BESCHLUSSVORLAGE

FÜR DEN BEBAUUNGSPLAN NR. 17 „FÜR DAS GEBIET SÜDLICH DER BEILINGERSTRAßE UND ÖSTLICH DER STRAßE AM KIRCHENFELD IM STADTTEIL STÄTZLING“

- Behandlung der eingegangenen Stellungnahmen, die während der Beteiligung der Träger öffentlicher Belange und der Öffentlichkeit vorgebracht wurden (§§ 3 Abs. 2 und 4 Abs. 2 BauGB i. V. m. § 13 Abs. 2 Satz 1 Nr. 2 und 3 BauGB / i. V. m. § 13a BauGB)

Fassung vom 12.06.2026

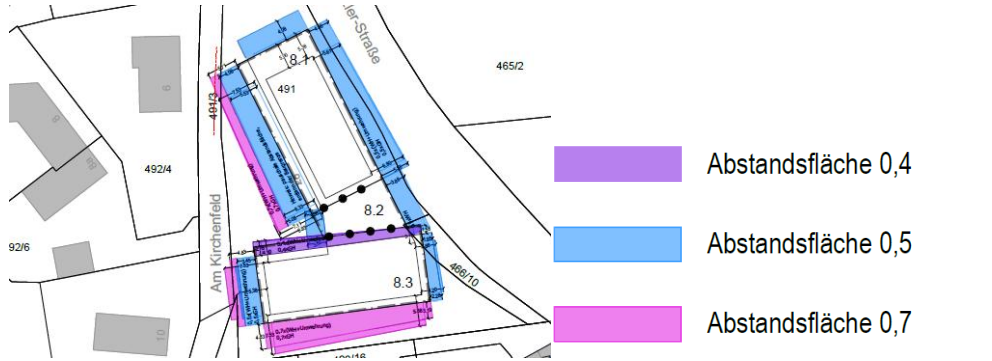
Stellungnahme	Fachliche Würdigung / Abwägung
<p>Wir bedanken uns für die Beteiligung an der oben genannten Planung und bitten Sie, bei künftigen Schriftwechseln in dieser Sache, neben dem Betreff auch unser Sachgebiet (B Q) und unser Aktenzeichen anzugeben. Zur vorgelegten Planung nimmt das Bayerische Landesamt für Denkmalpflege, als Träger öffentlicher Belange, wie folgt Stellung:</p> <p><u>Bau- und Kunstdenkmalpflegerische Belange:</u></p> <p>Von Seiten Abt. A, Bau- und Kunstdenkmalpflege, bestehen gegen den Bebauungsplan Nr. 17 „südlich der Beilingerstraße und östlich der Straße Am Kirchenfeld“ in Friedberg-Stätzling, soweit aus den vorliegenden Unterlagen ersichtlich, keine grundsätzlichen Einwendungen.</p> <p>Im Planungsgebiet und/oder in dessen Nähe befindet sich nach derzeitigem Kenntnisstand das Baudenkmal:</p> <p>D-7-71-130-155, Pfarrer-Bezler-Straße 14. Kath. Pfarrkirche St. Georg, blockhafter Rechteckbau mit schlankem Zwiebelturm, pilastergegliederter Saalbau mit Stichkappentonne und eingezogenem Rechteckchor, von Johann Schmuzer, 1696-99; mit Ausstattung; zugehörig Ölbergkapelle, schlichter, pilastergegliederter Rechteckbau mit Satteldach, wohl Ende 17. Jh.; mit Ausstattung.</p> <p>Wir bitten daher um grundsätzliche und angemessene Berücksichtigung der Belange des Denkmalschutzes. Für jede Art von Veränderungen an diesem Denkmal oder in seinem Nähebereich gelten die Bestimmungen der Art. 4 bis 5 BayDSchG. Das Bayerische Landesamt für Denkmalpflege ist bei allen Planungs-, Anzeige-, Zustimmungs-, sowie Erlaubnisverfahren nach Art. 6 BayDSchG und bei allen baurechtlichen Genehmigungsverfahren von denen das Baudenkmal unmittelbar oder in seinem Nähebereich betroffen ist, zu beteiligen.</p> <p>Da die Denkmalliste jedoch laufend präzisiert und aktualisiert wird, sollte vor Inkrafttreten des Bebauungsplans ein abermaliger Abgleich mit der Denkmalliste erfolgen. Tagesaktuell kann die Denkmalliste über die</p>	<p>Es besteht aufgrund der topographischen Gegebenheiten und der bestehenden großen Gehölzstrukturen keine relevante Sichtbeziehung vom Plangebiet aus zum Einzelbaudenkmal Kath. Pfarrkirche St. Georg. Siehe die Blickachse von der Beilingerstraße (nördlich und oberhalb des Plangebiets):</p>

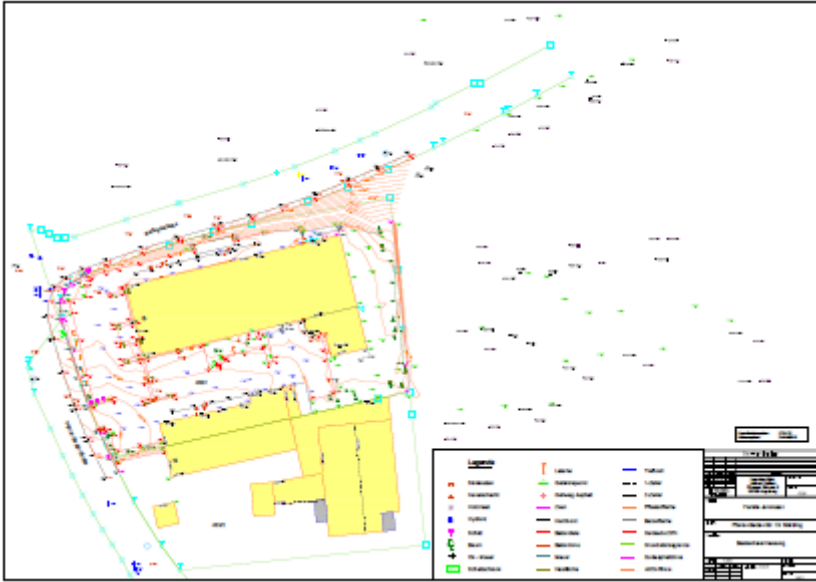
<p>6. Textliche Festsetzung § 2 IV Nr. 4</p> <p>Es ist schon sprachlich unklar, ob die Bestimmung nur für das Baufeld 8.2 gelten soll. Wenn dem so wäre, gäbe es keinen städtebaulichen Grund, die Baufelder 1 mit 7 von dieser Regelung auszunehmen.</p>	<p>Die textliche Festsetzung bezieht sich auf alle Baufelder und wird klarstellend ergänzt.</p>
<p>7. Textliche Festsetzung § 3 II Nr. 3</p> <p>a. Es ist nicht ersichtlich, weswegen Terrassenflächen Baugrenzen ganz grundsätzlich nur um 1,5 m, und dies zudem nur ausnahmsweise überschreiten können sollen. Terrassen reichen oftmals auch zwischen 3 und 4 m vor die Außenfassade von Gebäuden – vorliegend sind die Baugrenzen ja eng an den geplanten Gebäudehüllen orientiert worden -, ohne dass hierdurch städtebauliche Belange tangiert würden.</p> <p>b. Es ist schlicht nicht erforderlich bzw. widersinnig, eine Überschreitensregelung für Terrassen für das Baufeld 1 im Westen- und Norden zu treffen. Es ist nicht ersichtlich, wie auf einer festgesetzten</p>	<p>Der Stellungnahme wird dahingehend Rechnung getragen, dass Terrassen um bis zu 3,0 m Tiefe ausnahmsweise die Baugrenzen überschreiten dürfen. Es wird darauf hingewiesen, dass im Übrigen Terrassen auch ohne weiteres <u>innerhalb</u> der festgesetzten überbaubaren Grundstücksflächen errichtet werden können. Die Stadt Friedberg hat mit der festgesetzten GRZ von 0,5 den Orientierungswert für Allgemeine Wohngebiete (WA) mit einer GRZ von 0,4 bereits überschritten.</p> <p>Wie der Einwendungsführer selbst feststellt, ist eine Überschreitung für Terrassen in Bereichen festgesetzter Verkehrsflächen (besonderer Zweckbestimmung Platz)</p>

Stellungnahme	Fachliche Würdigung / Abwägung
<p>Verkehrsfläche eine Terrasse entstehen könnte (Baufeld 1). Zugleich ist es nicht ersichtlich, weswegen das Baufeld 1 nicht zur Straße hin, nach Westen, weswegen bei Baufeld 2 nicht nach Westen und, erst recht, weswegen die Baufelder 2 mit 7 nach Norden keine Balkons aufweisen dürfen. Besonders fraglich ist dies vor allem im Geviertinneren, also an den Nordseiten der Baufelder 5, 6 und 7</p> <p>c. Die Hinweisgabe nach der Festsetzung für Anlagen nach § 14 BauNVO ist ungenügend. Es kann das Entstehen von zwingend erforderlichen Anlagen, etwa für Fahrräder oder Mülltonnen, nicht völlig ungesteuert dem bauaufsichtlichen Ermessen anheimgestellt werden. Durch diese Handhabung wird zudem ohne Not schon anfänglich die verfahrenswirtschaftlich und die Stadtverwaltung entlastende Handhabung von Vorhaben im Freistellungsverfahren nach Art. 58 BayBO ausgeschlossen.</p> <p>8. Textliche Festsetzung § 3 Abs. III Nr. 2</p> <p>Es ist dem Unterfertigten schon inhaltlich nicht verständlich, was diese Festsetzung genau regelt und weswegen dies erforderlich ist.</p> <p>9. Textliche Festsetzung § 3 Abs. III Nr. 3</p> <p>Es ist dem Unterfertigten nicht verständlich, was diese Festsetzung über Art. 6 Abs. 1 BayBO hinaus genau regelt und weswegen dies erforderlich ist.</p> <p>10. Textliche Festsetzung § 4 I</p> <p>Die Bauleitplanung wird an dieser Stelle ausdrücklich auf das grundbuchlich gesicherte Anbaurecht zu Lasten der südlich angrenzenden Gewerbefläche hingewiesen. Es erscheint sinnfrei, eine private Zufahrt mit 6 m Breite an der südlichen Grenze festzusetzen, und zugleich einen Rücksprung der Tiefgarage von der Südgrenze um 3 m. Für diese Abstandsvorgabe existiert kein ersichtlicher städtebaulicher Grund, § 1 Abs. 3 BauGB</p>	<p>ausgeschlossen. Die Festsetzungen sind nicht isoliert, sondern im Zusammenwirken zu lesen und damit auch nicht widersinnig.</p> <p>Der Ausschluss von Balkonen entlang der öffentlichen Verkehrsflächen dient der Sicherung der städtebaulichen Fassadenwirkung.</p> <p>Im Hinblick auf die Baufelder 5 bis 7 wird kein städtebaulicher Bedarf an einem Balkon an einer Nordseite gesehen. Im Baufeld 5 und 6 wird eine mögliche Feuerwehrezufahrt freigehalten.</p> <p>Ein Genehmigungsverfahren nach Art. 58 BayBO bleibt weiterhin möglich, wenn alle Festsetzungen eingehalten werden. Anlagen für Fahrräder und Mülltonnen können auch innerhalb der überbaubaren Grundstücksflächen oder ggf. in der gemeinsamen Tiefgarage errichtet werden.</p> <p>Umwehrungen, wie ein Geländer, sind abstandsflächenrelevant.</p> <p>Die Regelung stellt allerdings tatsächlich einen Hinweis dar. Die bisherigen Festsetzungen in § 3 Abs. 3 Nr. 2 werden als Hinweis deklariert.</p> <p>Der Einwendung wird dahingehend Rechnung getragen, dass der Rücksprung der Tiefgarage nur zu den östlichen Nachbarn einzuhalten ist. Damit wird dem Anbaurecht im Süden Rechnung getragen. An den übrigen Grundstücksseiten Grenzen öffentliche und teilweise private Verkehrsflächen an, die nicht vergleichbar schutzbedürftig sind.</p>

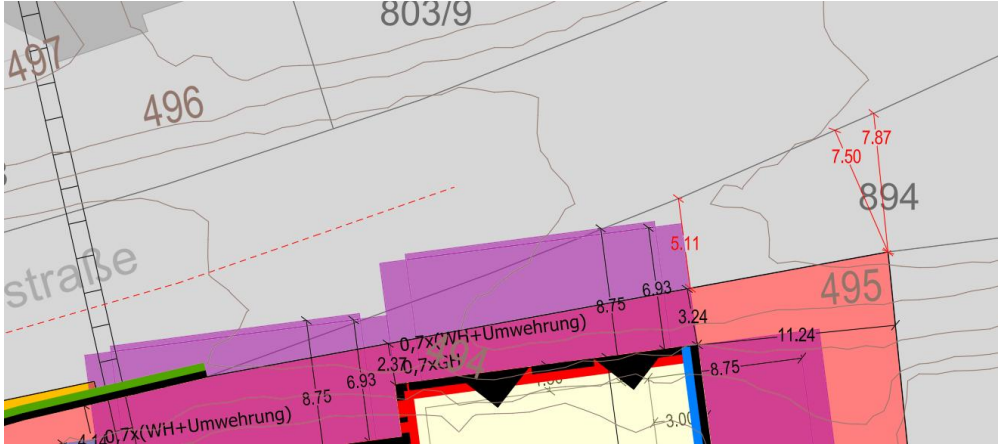
Stellungnahme	Fachliche Würdigung / Abwägung
<p>Sehr geehrte Damen und Herren,</p> <p>auch nach der Informationsveranstaltung zum Bebauungsplan Nr. 17 am Montag, 11.05.2026 in der Grund- und Mittelschule in Stätzling kann ich einige Entscheidungen nicht nachvollziehen:</p> <ul style="list-style-type: none"> • Warum ist es nicht möglich, diese wuchtigen Bauvorhaben auf dem ehemaligen Edeka-Gelände um jeweils ein Stockwerk zu reduzieren? • Ca. 10 Wohnungen weniger würden auch das aufkommende Park- bzw. Verkehrsproblem deutliche reduzieren! • Dieser Wohnungsbau kann in keinster Weise mit Wohnraumbeschaffung gerechtfertigt werden - Luxuswohnungen/Penthäuser differieren doch wohl stark im Vergleich mit Sozialwohnungsbau! • Nachdem beim ehemaligen Edeka-Gelände nun im vorderen Bereich die gewerbliche Nutzung festgelegt ist und die hinteren Gebäude als Wohngebiet ausgewiesen sind, ist doch auch hier eine Angleichung an das bestehende Wohngebiet und die dort gültigen Auflagen (Höhe 1-2-geschossig) möglich! <p>Nachdem wir uns mit unserem Anliegen - wir wohnen "im Schatten des Gebäude 7", FlurNr.466/20 – schon mehrfach an die Stadt gewandt haben, möchten wir ein letztes Mal unsere Stellungnahme abgeben mit dem Wissen, dass sich ganz Stätzling mit diesem "Manhattan" nicht anfreunden kann!</p>	<p>Planungsziel der Stadt ist die maßvolle Nachverdichtung zu einem neuen, zentralen und identitätsstiftenden Quartier mit einer verträglichen Mischung aus Wohnen, gewerblichen Nutzungen, kleineren Versorgungseinrichtungen des täglichen Bedarfs und Gastronomie sowie sozialen Einrichtungen. Im Baufeld 8.01 bis 8.03 soll das Baurecht für eine altersgerechte Wohnanlage mit betreutem Wohnen geschaffen werden.</p> <p>Eine Reduzierung der festgesetzten Wand- und Gesamthöhen würden dieses Planungsziel konterkarieren.</p> <p>Der Einwendungsführer spricht pauschal von einem „Park- bzw. Verkehrsproblem“. Die Stadt hat den planbedingten Mehrverkehr ermitteln und bewerten lassen. Hierbei wurde im Rahmen eines worst-case-Szenarios unterstellt, dass sich der Wegfall des EDEKA-Verbrauchermarkts <u>nicht</u> verkehrsberuhigend auswirkt. Die ermittelten Pegelerhöhungen liegen überwiegend in einem Bereich < 2,0 dB(A), der mit dem menschlichen Ohr nicht wahrnehmbar ist. Nur an einem Immissionsort (IO 3) wird eine Pegelerhöhung in diesem worst-case-Szenario mit +2,6 dB(A) wahrnehmbar sein, jedoch werden hier die Immissionsgrenzwerte der Verkehrslärmschutzverordnung (16. BImSchV) auch künftig unterschritten. Im Übrigen wird der ruhende Verkehr künftig überwiegend in einer Tiefgarage gefasst werden, so dass mit einer Verbesserung des status quo mit oberirdischen Stellplätzen des EDEKA-Lebensmittelvollsortimenters zu rechnen ist.</p> <p>Das mit dem Bebauungsplan Nr. 17 geschaffene Baurecht hält die gesetzlichen Abstandsflächen gemäß Art. 6 BayBO in vollem Umfang ein; die Festsetzung der Baulinien und Baugrenzen zusammen mit dem Maß der baulichen Nutzung und einem zurückspringenden Staffelgeschoss (siehe § 2 Abs. 4 der textlichen Festsetzungen) stellen gegenüber den bebauten Nachbargrundstücken nahezu ausnahmslos sogar Abstandsflächen von 0,7 H sicher (siehe Abbildung 24 Abstandsflächenplan in Kap. 7.3 Planbegründung). Insbesondere zu Fl. Nr. 466/20 springt das Staffelgeschoss um 3,0 m zurück, sodass hier Abstandsflächen von mehr als 0,7 H eingehalten werden. Hierdurch werden die nachbarschutzrechtlichen Belange hinsichtlich</p>

Stellungnahme	Fachliche Würdigung / Abwägung
	<p>Belichtung, Belüftung und Sozialabstand gewahrt und ist eine unzumutbare bedrängende Wirkung ausgeschlossen.</p> <p>Eine Verschattung ist schon bei Einhaltung der gesetzlichen Abstandsflächen des Art. 6 Abs. 5 BayBO (0,4 H) nach der gesetzgeberischen Wertung in der Regel zumutbar.</p> <p>Nach ständiger Rechtsprechung des BayVGH ist das Vertrauen eines Nachbarn, das eigene Grundstück werde von entsprechenden Auswirkungen verschont bleiben, die durch Vorhaben verursacht werden, die die landesrechtlichen Abstandsflächen einhalten, im Regelfall nicht schutzwürdig und daher nicht abwägungsrelevant. Die landesrechtlichen Abstandsflächen-Regelungen stellen im Interesse der Wahrung sozialverträglicher Verhältnisse eine ausreichende Belichtung, Besonnung und Belüftung von Nachbargrundstücken gerade sicher (BayVGH, Beschl. v. 08.05.2019, 15 NE 19.551 Rn. 35; BayVGH, Urt. v. 25.02.2022, 15 N 21.2219 Rn. 19 ff.; BayVGH, Beschl. v. 13.09.2022, 15 CS 22.1851, Rn. 21).</p> <p>Hiernach ist eine Verschattung bereits bei Einhaltung des gesetzlichen Mindestabstands von 0,4 H regelmäßig nicht abwägungsrelevant. Vorliegend stellt die Stadt Friedberg mit den getroffenen Festsetzungen zu Baugrenzen und Baulinien, Gebäudehöhen und Staffelgeschossen sicher, dass zu benachbarten Grundstück ein deutlich größerer Abstand von 0,7 H eingehalten wird.</p> <p>Die Stadt hat zusätzlich vorsorglich noch eine Verschattungsanalyse erstellen lassen (siehe Planbegründung, Kap. 6.4). Die sich hiernach ergebenden Verschattungen sind insbesondere in den Tages- und Jahresrandzeiten in innerstädtischen Lagen üblich und hinnehmbar.</p>
